Stellungnahme

Zum Offshore-Netzentwicklungsplan 2025, Version 2015 – Erster Entwurf der Übertragungsnetzbetreiber

Die nachfolgenden Darstellungen zeigen die teils erheblichen zeitlichen Verschiebungen am Beispiel des Dolwin- und Borwin-Clusters (eigene Darstellung):

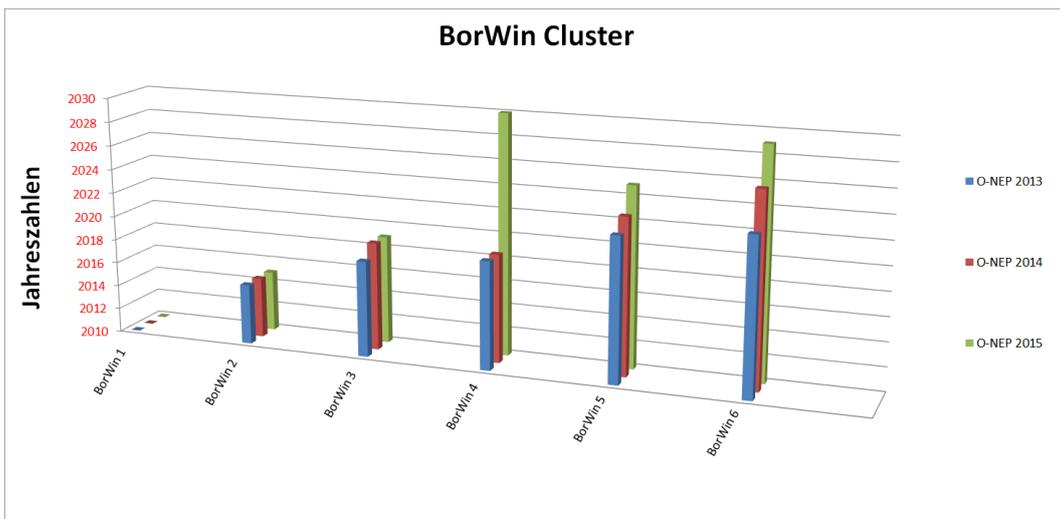
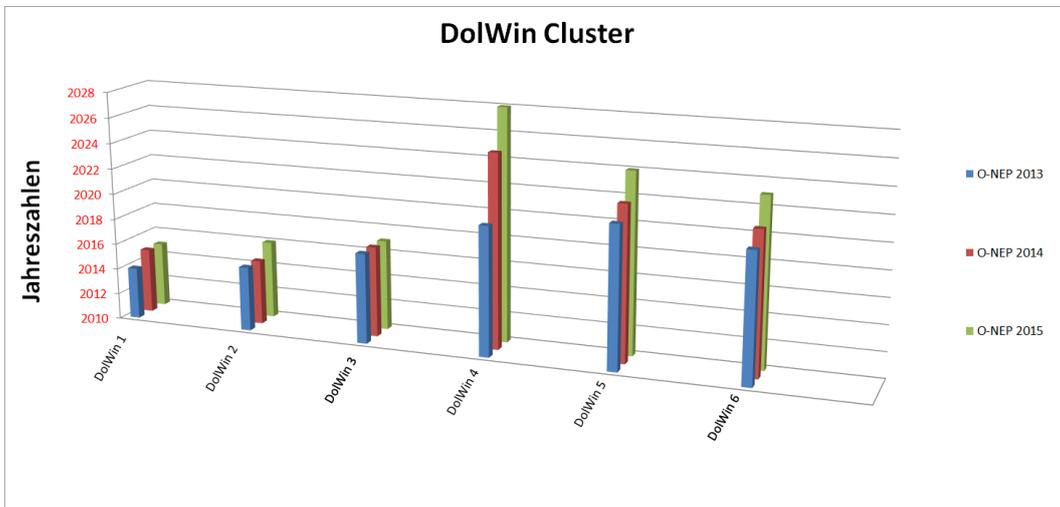
Die im Entwurf vorgesehenen beträchtlichen Verschiebungen bei den Realisierungszeitpunkten der verschiedenen Netzanbindungssysteme hätten gravierende negative Folgen für Entwickler und Betreiber von OWP sowie erhebliche volkswirtschaftliche Kosten zur Folge. Alle Anstrengungen der Branche in der (jüngeren) Vergangenheit, die Forderung der Politik nach Kostensenkung und schneller Umsetzung ihrer Projekte zu erfüllen, würden bei einer Umsetzung dieses Entwurfs geradezu bestraft werden. Denn zur Erfüllung dieser Forderungen haben die Akteure hohe Investitionen in die Projektentwicklung und die konkreten Realisierungsvorbereitungen getätigt. Diese restriktive Planung der Netzanschlussssysteme (NAS) droht zu einem „Fadenriss“ zu führen, der die positive Entwicklung beim Auf- und Ausbau einer Offshore-Industrie in Deutschland massiv ausbremsen und damit elementar gefährden würde.

Ein grundsätzliches Problem sehen wir in dem neuen Vorschlag der ÜNB, dass nach 2020 erst im Jahr 2023 wieder neue NAS in Nord- und Ostsee in Betrieb genommen werden sollen. Dies steht im deutlichen Widerspruch zu dem o.g. Ziel eines kontinuierlichen Ausbaus der Offshore-Windenergie auch im Ausschreibungssystem ab dem Jahr 2021. Wir vermuten, dass mit diesem Vorschlag das Ziel verfolgt wird, die Ausbaumengen, die Ende 2020 möglicherweise über die angestrebten 6,5 GW hinausgehen, in den Jahren 2021 und 2022 „abzuschmelzen“. Jedoch gibt es für ein solches Vorgehen keine zwingende gesetzliche Grundlage. Ein abrupter Einbruch im Ausbaumengen in dieser Phase würde für die Offshore-Windindustrie einen erneuten Stopp ihrer Aktivitäten bedeuten. Dies würde nicht nur das Erreichen der energiepolitischen Ziele gefährden, sondern wäre darüber

In den Jahren 2021 bis 2023 müssen jene drei Netzanschlussssysteme in der Nordsee realisiert werden, die auch für die Jahre 2021 bis 2023 im zweiten Entwurf der Übertragungsnetzbetreiber zum O-NEP 2024 vorgesehen waren. Hierdurch wird bei den Ausschreibungen im Übergangssystem einer ausreichenden Anzahl von Projekten in der Nordsee die Realisierung ermöglicht und es wird ein angemessenes Wettbewerbsniveau erreicht. Dies betrifft folgende Netzanschlussssysteme:

1. NOR-3-3 (DoWin6) im Jahr 2021
2. NOR-1-1 (DoWin5) im Jahr 2022
3. NOR-7-1 (BorWin5) im Jahr 2023
